改善箇所説明図

アスファルト付着防止剤噴霧用の液剤ポンプにおいて、使用する液剤により逆止弁の軸部が膨潤することで逆止弁が解放状態で固着し、昇圧しなくなるものがある。そのため、液剤が噴霧できなくなるおそれがある。

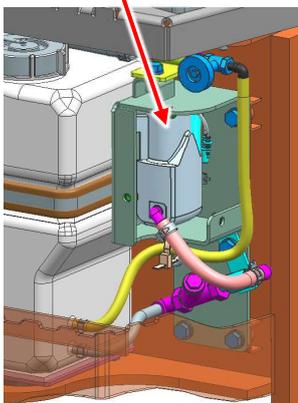
不具合発生箇所

改善前

改善後

全車両、逆止弁のスプリングを対策品に変更する。

識別: 液剤ポンプカバーのシール有無で識別する。
